<p>ALCALDÍA MAYOR DE BOGOTÁ D.C. GOBIERNO SEGURIDAD Y CONVIVENCIA Fondo de Prevención y Atención a Emergencias</p>	CONCEPTO TÉCNICO SOBRE NECESIDAD DE ESTUDIOS DETALLADOS DE AMENAZA Y RIESGO POR FENOMENOS DE REMOCIÓN EN MASA DENTRO DEL TRÁMITE DE LICENCIA URBANÍSTICA	Código:	GPR-FT-10
		Versión:	02
		Código Documental:

1.1 CONCEPTO TÉCNICO No. CT:	5455
1.2 ÁREA:	INVESTIGACIÓN Y DESARROLLO
1.3 COORDINACIÓN:	CONCEPTOS TÉCNICOS
1.4 REFERENCIA CRUZADA RADICADO FOPAE:	2008ER16298 - 2009ER345
1.5 RESPUESTA OFICIAL No.	RO-34232

2.1 SOLICITANTE:	CURADURÍA URBANA No. 4
2.2 PROYECTO:	Ampliación Aulas "Colegio Paula Montal"
2.3 LOCALIDAD:	4. San Cristóbal
2.4 UPZ:	51. Los Libertadores
2.5 BARRIO O SECTOR CATASTRAL:	San Rafael Sur Oriental
2.6 DIRECCIÓN:	Diagonal 56 Sur # 15-31 Este (*)
2.7 CHIP:	AAA0004YPCN
2.8 MANZANA CATASTRAL:	18
2.9 PREDIO CATASTRAL:	20
2.10 ÁREA (Ha):	0.03
2.11 FECHA DE VISITA:	Diciembre 30 de 2008

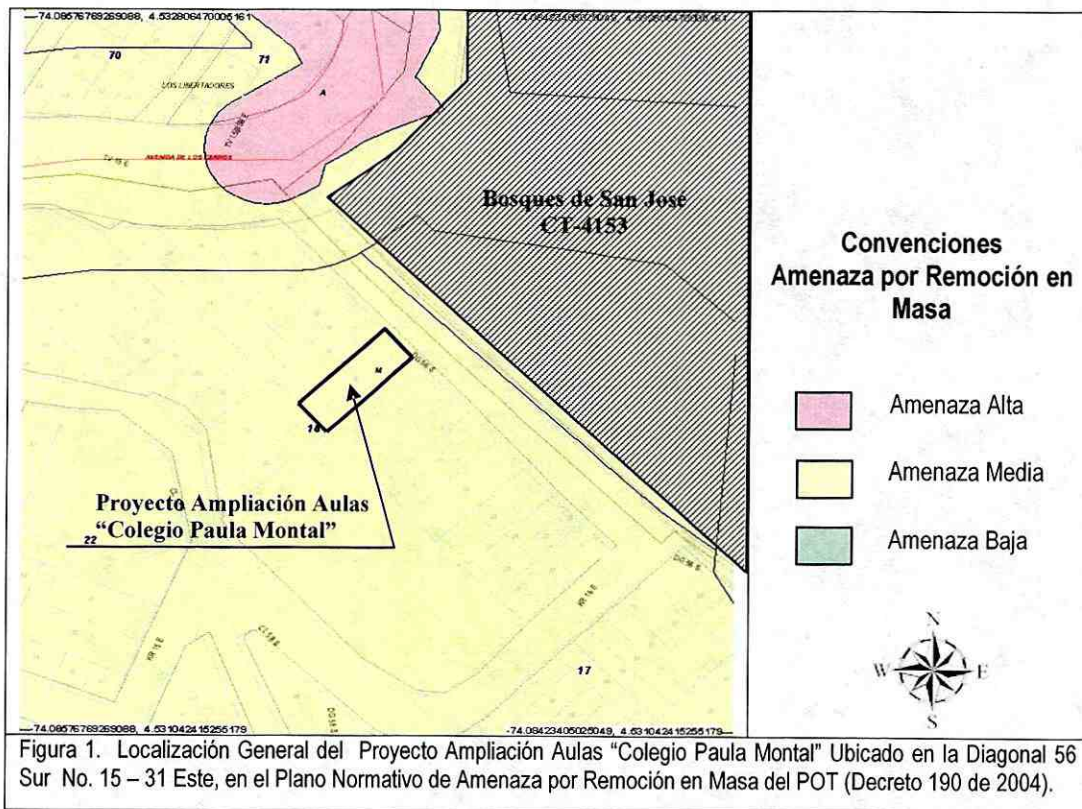
Conforme con el plano normativo de “Amenaza por Remoción en Masa” del Plan de Ordenamiento Territorial de Bogotá – POT, el sector donde se localiza el proyecto Ampliación Aulas “Colegio Paula Montal” ubicado en la Diagonal 56 Sur No. 15 – 31 Este, de la Localidad de San Cristóbal, se encuentra en una zona de AMENAZA MEDIA por procesos de remoción en masa (Figura 1).

Mediante Concepto Técnico CT-4153 de 2005, la DPAE respondiendo a una consulta preliminar para el plan parcial del sector Bosques de San José (Ver Figura 1) y Serranías del Diamante, determinó la presencia de procesos de remoción en masa activos y recomendó que para el proceso de urbanización se realizaran CT- 5455 - PROYECTO: Ampliación Aulas “Colegio Paula Montal”

estudios detallados de amenaza y riesgo incluyendo el diseño de las obras de mitigación. Sin embargo, de acuerdo con lo observado en la visita realizada al sitio del proyecto, el predio objeto de concepto técnico se ubica por fuera del área de influencia de estos procesos por lo que se deduce que no se han presentado procesos de remoción en masa que afecten el desarrollo que se planea construir.

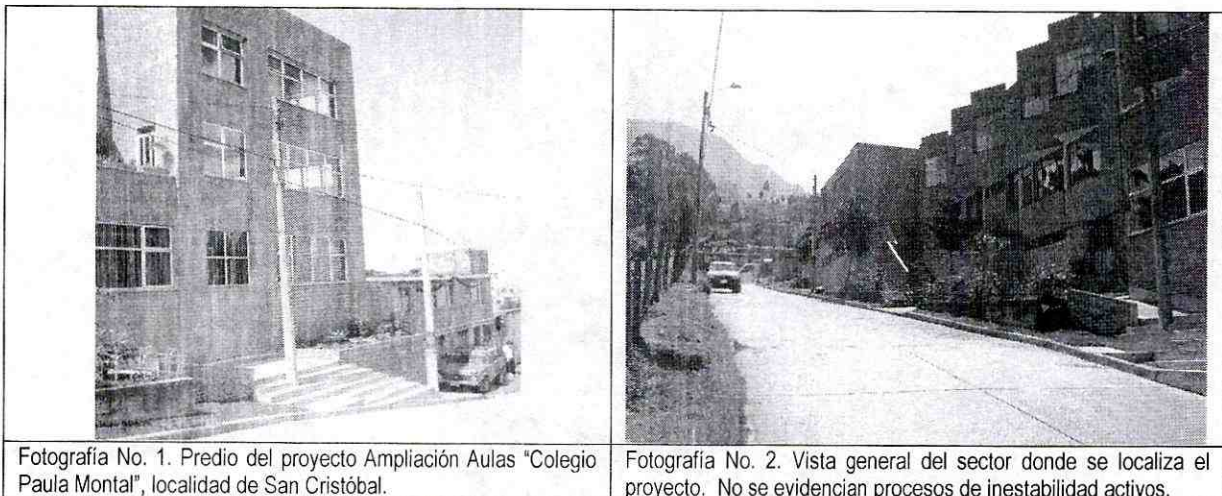
En el momento de la visita, en el predio objeto del presente concepto técnico, se encontró una edificación de tres (3) pisos de altura. La citada edificación está construida con un sistema estructural de muros en mampostería (ladrillos) confinados (Fotografía No. 1) y en el momento de la verificación técnica adelantada no evidenciaba daños o patologías que permitan identificar o definir la presencia de procesos de inestabilidad en el área del proyecto (Fotografía No. 2). En la parte posterior del predio se observaron algunas edificaciones y un talud que podrían verse afectados durante la construcción del nuevo proyecto en caso de que se hagan excavaciones en este sector, sin los debidos estudios y diseños geotécnicos por lo que es recomendable en la nueva edificación proyectada tener en cuenta este aspecto y seguir las recomendaciones frente al particular en las Normas Colombianas de Diseño y Construcción Sismo Resistente – NSR98 y en especial lo establecido en el Título H de las mismas.

Tal como se mencionó, en el momento de la verificación de campo adelantada, no se evidenció la presencia de procesos de remoción en masa activos, que involucren el área donde se busca desarrollar el proyecto.
